**Avis délibéré**  
**de la Mission régionale d'autorité environnementale**  
**Provence-Alpes-Côte d'Azur**  
**sur la modification n°1 du plan local d'urbanisme**  
**intercommunal du Pays d'Aubagne et de l'Etoile (13, 83)**

**N° MRAe  
000773/A PP**

Avis du 15 avril 2025 sur le projet de modification n°1 du plan local d'urbanisme intercommunal du Pays d'Aubagne et de l'Etoile (13, 83)

Figure 3: Plan de situation de l'OAP "Pont de Joux" et identification des zones impactées par la pollution de l'air et les nuisances sonores (source : OAP "Pont de Joux")

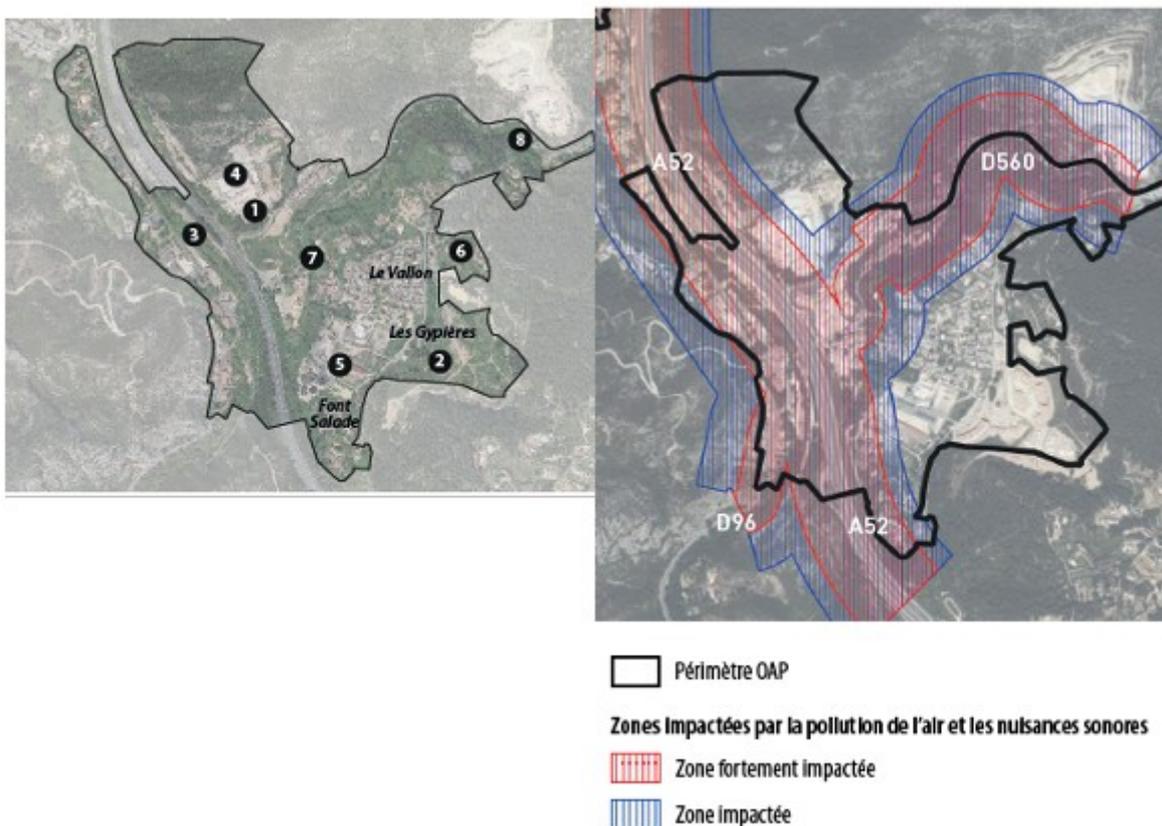
S'agissant plus particulièrement de l'OAP « *Pont de Joux* », la modification n°1 a pour effet d'agrandir le périmètre de l'OAP dans sa partie nord-ouest pour inclure le secteur « *le Soleillet* » destiné à l'accueil de 200 nouveaux logements. Ce secteur de projet est traversé par l'autoroute A52, la route départementale RD560 et la voie ferrée de la Valdonne. Dans l'évaluation environnementale, les enjeux sont estimés à un niveau « *globalement fort* » en termes de prise en compte des nuisances, étant précisé que le secteur comprend également « *une entreprise de béton, une déchetterie, une station d'épuration et il est bordé par une carrière (ICPE non SEVESO)* ».

La MRAe relève que le secteur d'implantation de 200 nouveaux logements (secteur 3 dans la figure infra), introduit par la modification, se trouve en zone rouge, au sein de laquelle l'OAP demande « *d'éviter autant que possible l'implantation de nouveaux logements* ». Cette préconisation fait application des nouveaux éléments introduits dans le PLUi pour améliorer la prise en compte de la pollution de l'air et du bruit.

Par ailleurs, le dossier ne localise pas les équipements mentionnés dans l'évaluation environnementale, identifiés comme pouvant être source « *de nuisances sonores et de pollutions atmosphériques sur le secteur* ». Cette lacune ne permet pas d'apprécier la situation des nouveaux logements par rapport à ces derniers.

**La MRAe recommande de justifier la prise en compte de la pollution l'air et du bruit dans les choix d'aménagement du PLUi pour les OAP « Pont de Joux » et « Les Gargues » après application des évolutions issues de la modification n°1.**
